4. Änderung zum Bebauungsplan „Südlich Stadtweiherbach“: Vorhabenbezogener Bebauungsplan „NVZ Lindauer Straße“ Gemarkung Kempten (Allgäu)

- A) Ergebnis der Beteiligung der Öffentlichkeit sowie der Behörden und sonstigen Träger öffentlicher Belange
- B) Beschluss zur erneuten öffentlichen Auslegung des Bebauungsplanes

Planungs- und Bauausschuss am 20.03.2025
Stadtrat am 27.03.2025

VEP vom 19.11.2024

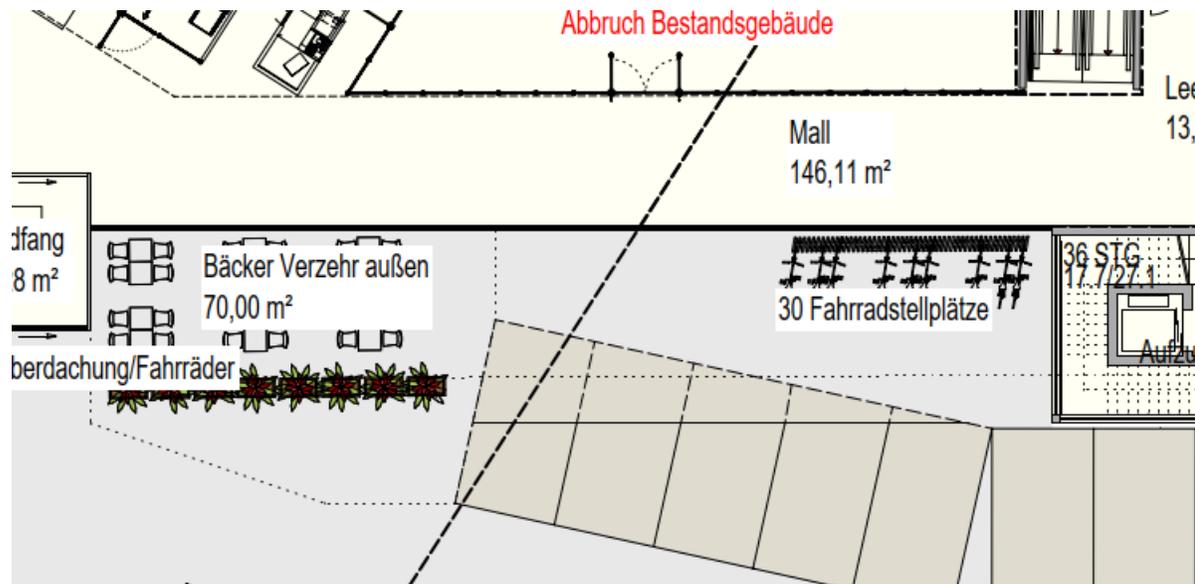
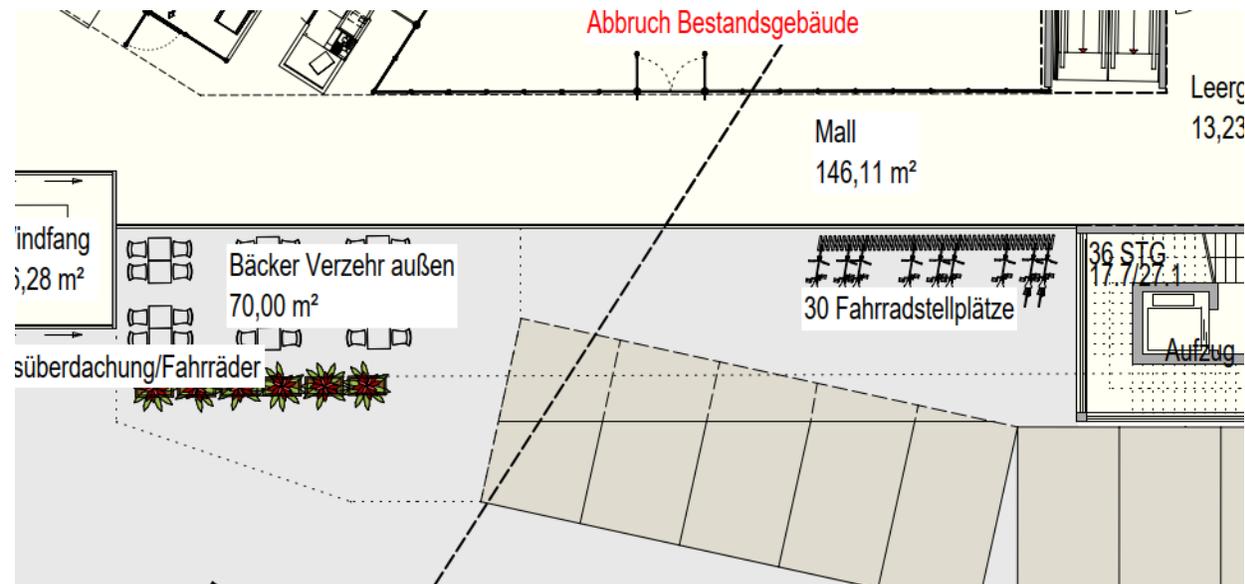
Bauordnungsamt vom 19.12.2024

- Zugänglichkeit der geplanten 30 Fahrradabstellplätze wird in Frage gestellt.

Den Anregungen wird stattgegeben, sie sind in den Vorhaben- und Erschließungsplan eingearbeitet.

Der Hinweis zu den Fahrradstellplätzen wird im Vorhaben- und Erschließungsplan angepasst.

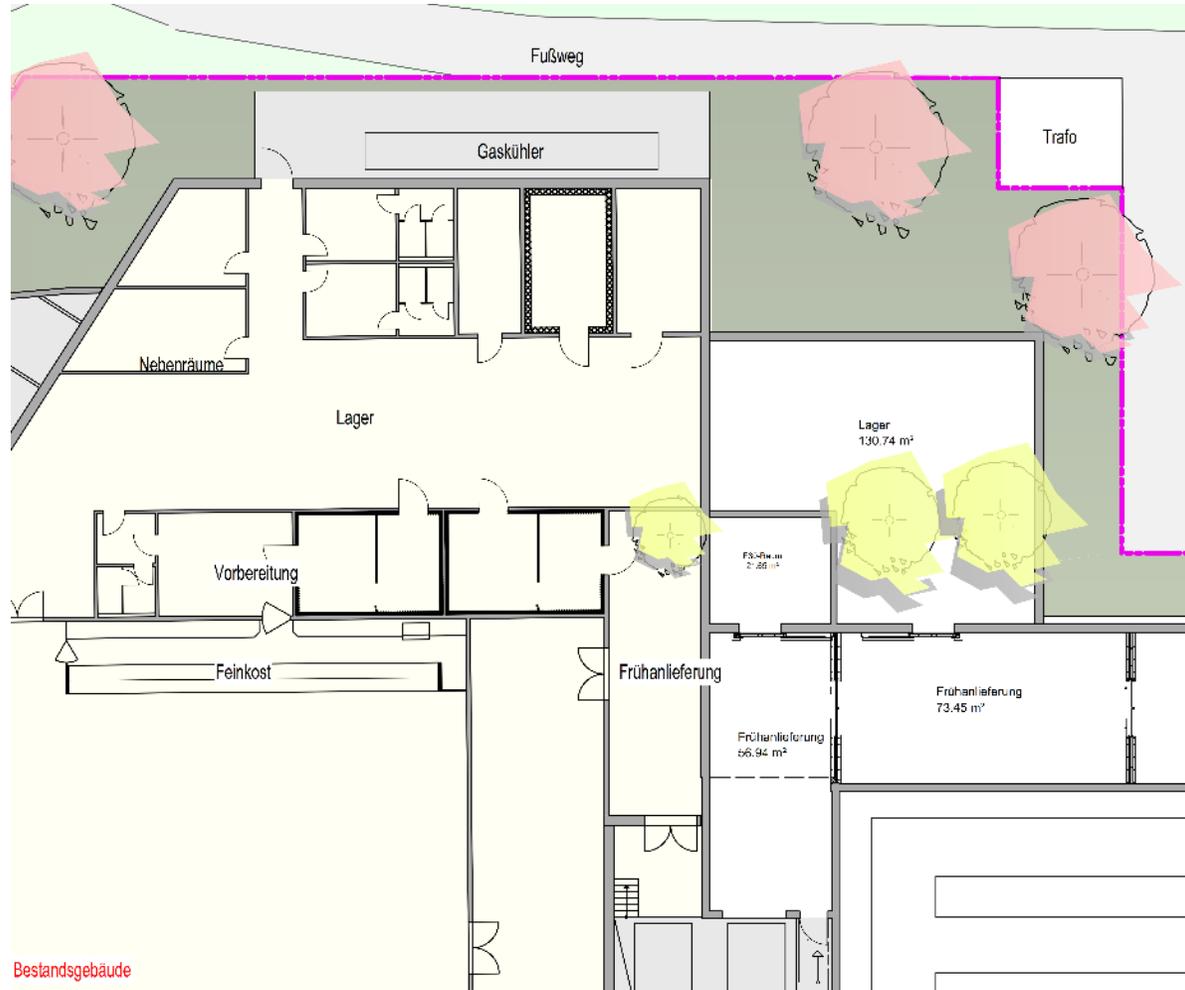
Untere Immissionsschutzbehörde vom 13.01.2025

- Lärmprognose: keine Lärmschutzkonflikte an angrenzenden Wohnnutzungen zu erwarten
- Aufnahme einer Festsetzung zu Lage und Höhe der Sandwich-Paneelen Wand (Plan und Text)
- Empfehlung: Anordnung Schrankenbereich zur Tiefgarage innerhalb des TG-Geschosses sowie Wartebereich der Fahrzeuge innerhalb des eingehausten Bereichs.
- Gaskühler nicht Teil der immissionsschutzfachlichen Bewertung. Standort nicht geeignet.
- Hinweis: Ausschluss Freisteller nach Art. 58 BayBO durch Festsetzung.

Die Lage und Höhe der Sandwich-Paneelen Wand (Einhausung TG-Zufahrt) wird textlich im Bebauungsplan klargestellt (im zeichnerischen Teil bereits berücksichtigt). Bereits im VEP dargestellt.

Keine Schranke vorgesehen, daher keine Regelung nötig.

Gaskühler wird aus VEP herausgenommen. → Im Rahmen des Bauantragverfahrens in Abstimmung mit der UIB.

Da es sich bei der vorliegenden Planung um einen Sonderbau handelt ist kein Freisteller zulässig.

Der Hinweis zur Einhausung der Tiefgarage wird im Bebauungsplan-Satzungstext entsprechend der Stellungnahme angepasst.

Herausnahme des Gaskühlers im Vorhaben- und Erschließungsplan.
